**OBSERVACIONES DE TRANSELEC
AL INFORME N°4 PRELIMINAR DEL ESTUDIO DE TRANSMISIÓN TRONCAL**

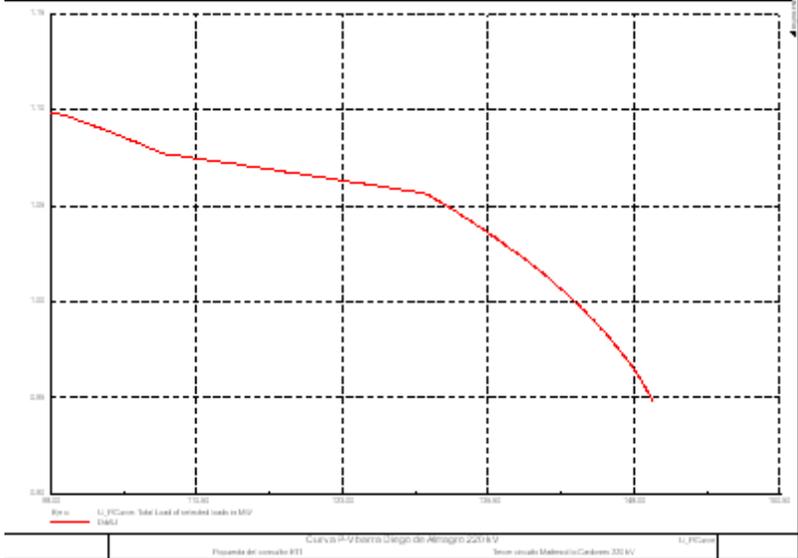
Capítulo 3	Todo el capítulo	<p><u>Temperatura ambiente:</u></p> <p>Sólo hay análisis de capacidad de líneas a 25°C y en algunos casos a 30°C. A temperaturas mayores se reduce drásticamente la capacidad.</p> <p>Producto del periodo estival ciertas zonas del país presentan su máxima demanda coincidente con las máximas temperaturas, tal situación es típica de la zona entre Alto Jahuel y Charrúa por la actividad hortofrutícola.</p> <p>¿Cuál es el análisis que realiza el consultor por zona de consumo?</p> <p>¿Cuál es el análisis que realiza el consultor para asegurar el abastecimiento de los consumos en horas de alta demanda y altas temperaturas asegurando el cumplimiento de la Norma Técnica de Seguridad y calidad de Servicio (NTSyCS)?</p> <p>La NTSyCS exige cumplimiento de estándares en todas las condiciones, desde la demanda mínima a la máxima anual, en horas de temperaturas máximas e incluso durante mantenimientos de instalaciones.</p>	<p>Señalar el criterio de selección de temperatura ambiente con el cual se estudia cada uno de los proyectos del plan de obras.</p> <p>Reevaluar el plan de obras propuesto por el consultor considerando las condiciones de temperatura que corresponda aplicar a cada zona.</p>

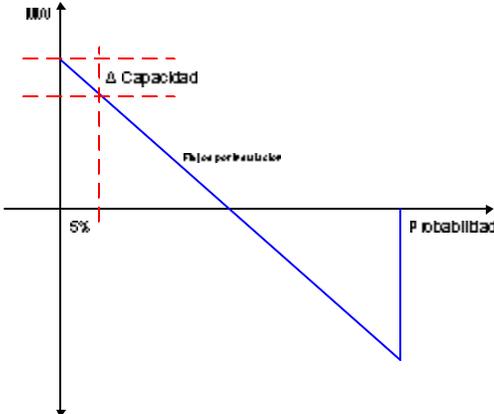
Informe Consultor Nº 4 Capítulo Observado Nº	Subtítulo y Número de página	Observación	Propuesta
		<p>constitucional y legal.</p> <p>La existencia de un estudio del sistema de transmisión eléctrica encargado por las mismas autoridades que concretaron la concesión de la línea el Rodeo–Chena debe ser coherente con las líneas existentes y con los planes de expansión en curso. Una modificación que excluya o deje obsoleta o sin uso la línea en proceso de construcción, conlleva un perjuicio no sólo de la inversión realizada, sino que de las legítimas intereses que se encuentran incorporadas al patrimonio de la empresa adjudicataria</p>	
Capitulo 3	Pag. 58	<p><u>Ampliación línea Lo Aguirre – Cerro Navia:</u></p> <p><u>Periodo de construcción</u></p> <p>Su capacidad térmica por circuito de la línea Rapel – Cerro Navia en el tramo Lo Aguirre – Cerro Navia es de 166 MW a 30°C con sol. Eso significa que se tendría que aumentar entre 7 u 8 veces su capacidad actual de transporte, para poder realizar esta ampliación es necesario sacar de servicio la línea por periodo de tiempo no inferior a 12 meses en forma permanente.</p> <p>Sacar de servicio la línea Lo Aguirre – Cerro Navia trae consigo el problema de como asegurar las entregas de potencia en Cerro Navia durante un plazo tan largo sin dicha línea, no sólo con el sistema en condiciones normales, sino considerando todas las contingencias que se pueden presentar (indisponibilidad de Nueva Renca, fallas o indisponibilidad de líneas Chena o Polpaico a Cerro Navia, indisponibilidad de un transformador adyacente (Chena o El Salto, etc).</p> <p>Un análisis por capacidad concluye que hacia el año 2009 los requerimientos de potencia en Cerro Navia podrían alcanzar 600 e incluso 700 MW. Con ambas líneas 220 kV en servicio (Polpaico – Cerro Navia y Chena – Cerro Navia) esto a primera vista podría ser factible, ya que a 25°C se pueden transmitir cualquier combinación entre 620 MW desde Polpaico y 400 MW desde Chena. Sin embargo, en la medida que las temperaturas aumentan a 30°C o cerca de 35°C, las transferencias máximas desde Polpaico se reducen a 2*294 ~ 590 MVA y 2*277 ~ 550 MVA, respectivamente, y desde</p>	<p>Para poder realizar las obras, se propone:</p> <ul style="list-style-type: none"> • Instalación de equipos FACTS en Polpaico para controlar los flujos desde Polpaico a Cerro Navia. • Ampliar la capacidad del tramo 220 kV Chena – Cerro Navia debido la poca capacidad de las actuales líneas 220 kV Chena – Cerro Navia. • Mantener las obras que están en ejecución en la línea El Rodeo - Chena e instalar el segundo circuito con el conductor diseñado originalmente (Greeley) <p>Se propone modificar el plan del consultor por lo siguiente:</p>

Informe Consultor Nº 4 Capítulo Observado Nº	Subtítulo y Número de página	Observación	Propuesta
		<p>Chena a 2*166 ~ 330 MVA y sólo 2*127 ~ 250 MVA.</p> <p>Por otro lado la operación real no asegura una distribución “óptima” del flujo por ambas líneas ya que esta condicionado a factores externos, tale como la distribución de la generación, demanda, líneas en paralelo (500 y 110 kV), etc, todo esto sin considerar contingencias.</p> <p>Se concluye que solo en la operación sin contingencia existe el riesgo de no poder abastecer la totalidad de la demanda en el período de desconexión de la línea Lo Aguirre – Cerro Navia.</p> <p>Considerando además contingencias (señaladas en la NTSyCS) tales como indisponibilidad de Nueva Renca, fallas o indisponibilidad de líneas 220 kV Chena – Cerro Navia o Polpaico - Cerro Navia, indisponibilidad de un transformador adyacente (Chena o El Salto, etc) la operación no es factible lo que compromete a lo menos el abastecimiento a la Zona Metropolitana en su conjunto.</p> <p><u>Configuración final</u></p> <p>Adicionalmente a los problemas del período de construcción, una vez en servicio las líneas ampliadas Lo Aguirre – Cerro Navia, subsistirá el riesgo de sobrecargas en las líneas de Cerro Navia a Chena o Polpaico. La proposición de los Consultores de abrir las líneas en estos casos no es recomendable, porque dejaría el sistema de 110 kV de Chilectra en paralelo con el sistema de 500 kV, sin la protección del anillo de 220 kV, por lo tanto expuesto al impacto de contingencias o cambios de operación en el sistema de 500 kV. Por otra parte, una eventual apertura del sistema de 110 KV implicaría un cambio radical y un deterioro de la seguridad y flexibilidad de operación en el sistema de Chilectra.</p> <p>De todo lo anterior se desprende la necesidad de buscar una alternativa que permita materializar en lo esencial la configuración esbozada por los Consultores, resolviendo los impedimentos e inconvenientes descritos.</p>	 <p>La secuencia de proyectos:</p> <p>Etapa 1</p> <ul style="list-style-type: none"> • Construir la S/E Lo Aguirre la transformación 500/220 kV y el seccionamiento de la línea 220 kV Rapel – Cerro Navia. • Instalar equipos FACTS en la línea 220 kV Polpaico - Cerro Navia, para poder controlar las transferencias de potencia en esas líneas de acuerdo a su capacidad • Instalar el segundo circuito de la línea 220 kV El Rodeo – Chena, con conductor Greeley. <p>Etapa 2</p> <ul style="list-style-type: none"> • Desconectar las líneas 220 kV Cerro Navia – Chena,
